INFORME DE HITO DE CONTROL N° 029-2026-OCI/0344-SCC

PROYECTO DE INVERSIÓN: "MEJORAMIENTO Y AMPLIACIÓN DEL SERVICIO DE SEGURIDAD CIUDADANA LOCAL EN EL DISTRITO DE CHIMBOTE DE LA PROVINCIA DE SANTA DEL DEPARTAMENTO DE ANCASH"

HITO DE CONTROL N° 2 – ESTADO SITUACIONAL DE OBRA AL MES DE SETIEMBRE DE 2026

FOTOGRAFÍAS N°S 01 Y 02
VACIADO DE CONCRETO EN SOLADOS CON MIXER

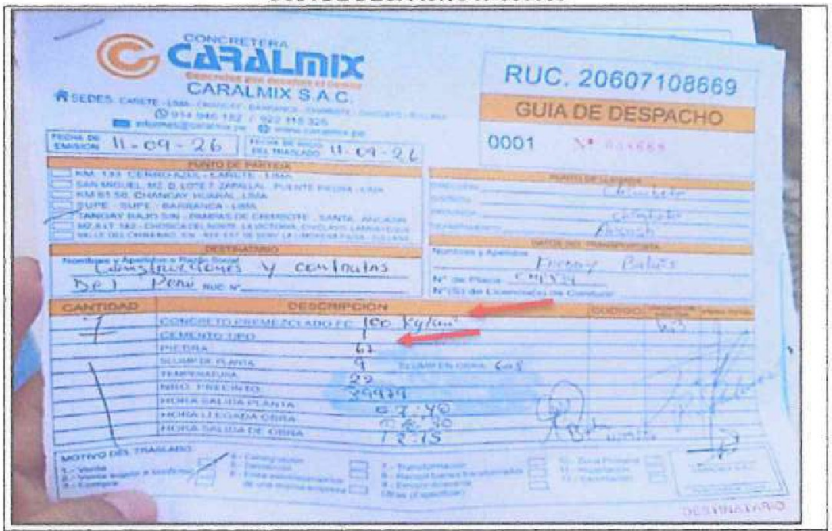
3. Servidores de la Entidad, habrían inadvertido el cumplimiento de la norma E.060, durante la ejecución de la obra, al inadvertir que en el concreto en solados f'c= 100 kg/cm2 el cemento empleado es el tipo I, pese a que en el expediente técnico contempla el uso de cemento tipo V, situación que podría generar el riesgo de degradación prematura de la estructura por ataque de sulfatos, afectando la calidad y vida útil de la obra, además de un potencial perjuicio económico a la entidad y la inaplicación de penalidades

Descripción: Vaciado de concreto en solado f'c= 100 kg/cm2 con mixer.

FOTOGRAFÍA N° 04
DATOS ADICIONALES DE LA GUÍA DE DESPACHO N°038668

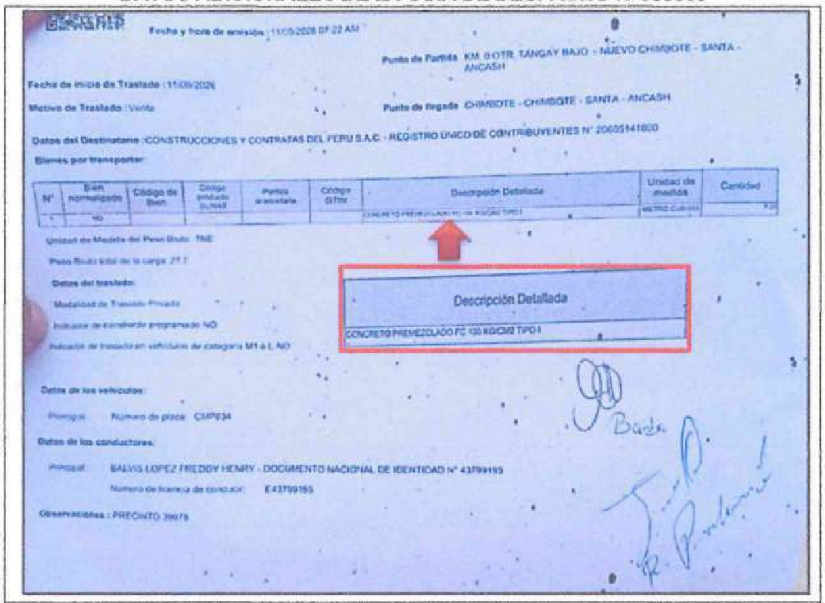
Descripción: Se revisó la guía de despacho N° 038668 del 11 de setiembre de 2026, donde describe el uso de concreto premezclado f'c= 100kg/cm2, el tipo de cemento empleado es el cemento tipo I.
